Bebauungsplan Nr. 80 „Sandstraße“ – 2. Änderung“; Kernstadt
 Beteiligung nach § 13 Abs. 2 und § 4 Abs. 2 BauGB zum Entwurf
 Auswertung der Stellungnahmen

Anlage zum Schreiben vom 25.11.2021:

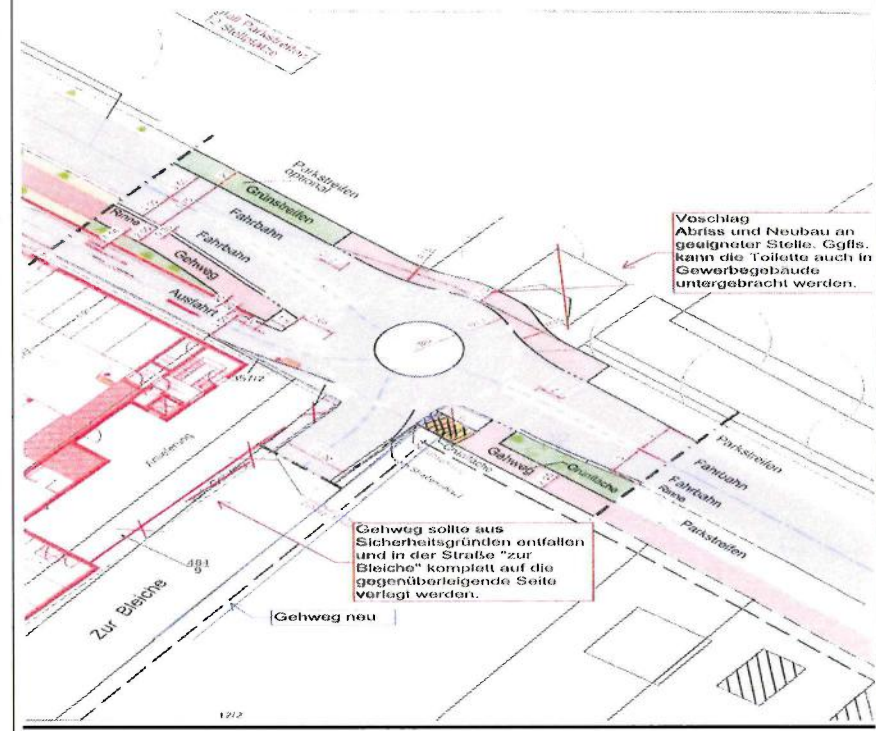
Insbesondere die Platzierung der Anlieferzone könnte für schwächere Verkehrsteilnehmer zu einer Gefahr werden. Da die anliefernden LKW rückwärts die Anlieferungszone anfahren müssen, kann es immer wieder kurzfristig zu einem Rückstau in alle Richtungen führen. Ist ein problemloses Anfahren überhaupt möglich, da in der "Sandstraße" vor dem Kreisel Querungshilfen vorgesehen sind?

Zur Klärung der Anfahrbarkeit bei der Warenanlieferung sollte daher eine Schleppkurve in die Planung eingetragen bzw. für die aktuelle Planungsphase ausgewertet werden. Die Aufstellung einer LSA mit z.B. Funkauslösung könnte in die Überlegungen, für eine sichere Gestaltung der Verkehrsflüsse bei der Andienbarkeit, einfließen.

Auch über die Gestaltung des Gehwegs sollte noch einmal nachgedacht werden. Zum einen sollte er im Bereich der Ein- und Ausfahrt zum Parkplatz, sowie über die Einfahrt zum Parkhaus durchgehend gestaltet werden und nicht durch Asphaltflächen unterbrochen werden. Diese signalisieren den Autofahrern optisch eine Bevorrechtigung. Außerdem sollte die Absturzsicherung zwischen Gelände und Ausfahrt aus der Tiefgarage so gestaltet werden, dass der Gehweg und die Fahrbahn von Verkehrsteilnehmern, die aus der Tiefgarage ausfahren, eingesehen werden können.

Der Ausbauquerschnitt der Gehwege und Querungen sollte, wo immer es die Platzverhältnisse es ermöglichen, 2,50 m betragen und barrierefrei ausgeführt werden.

diente in erster Linie dazu, dass der Zugang zur Bleiche barrierefrei ist, egal auf welcher Seite der Bleiche künftig ein Gehweg vorgesehen ist.

Die Ausführungen werden zur Kenntnis genommen. Sie sind nicht Gegenstand der verbindlichen Bauleitplanung.

Die Vorgabe der Gehwegbreiten ergibt sich aus den Vorgaben der Stadt. Größere Breiten für Gehwegenanlagen würden zu Lasten der Straßen- und Parkplatzbreiten gehen. Die Breite der zweistreifigen Fahrbahn der Sandstraße hat bei verminderter Geschwindigkeit und einem geringen Linienbusverkehr soll nach den Vorgaben mind. 5,5 m bzw. 6,0 m sein.
